## 改善箇所説明図

## 不具合発生箇所

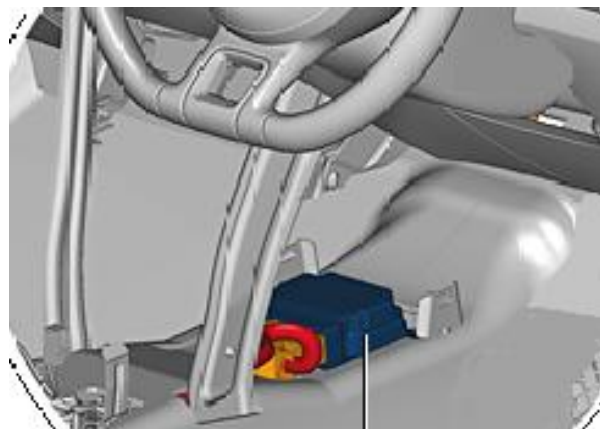
エアバッグ制御コンピュータ

エアバッグ制御コンピュータにおいて、加速度センサーの製造が不適切なため、自己診断により当該センサーの異常を検知することがある。そのため、エアバッグ警告灯が点灯するとともに、フロントエアバッグ、サイドエアバッグ及びカーテンエアバッグが作動しないおそれがある。

全車両、エアバッグ制御コンピュータを良品と交換する。
